JSMA規格：正誤票

JSMA SC007:2002　薄板ばね硬さ測定基準

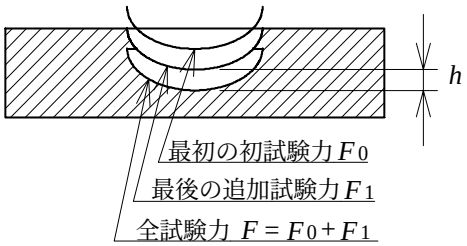
区分 (まえがき、本体、解説、など)	位置 (箇条、図、表、式、などの番号・記号)	誤	正
本体　5頁	4.2.3　i) 1行目	･･･中心から試料までの･･･	･･･中心から縁までの･･･
本体　5頁	**表3 くぼみの位置** 表の番号	**表3 くぼみの位置**	**表5 くぼみの位置**
本体　5頁	**表5** 表の番号	**表5　ロックウェル硬さ及びロックウェルスーパーフィシャル硬さ**	**表6　ロックウェル硬さ及びロックウェルスーパーフィシャル硬さ**
本体　5頁	**表5** “項目”列の7番目の欄	試験湿度	試験温度
本体　5頁	**表5** “備考”列の7番目の欄	･･･ 湿度管理　･･･	･･･ 温度管理　･･･
本体　6頁	**図2** 矢印の先端の位置	誤

正
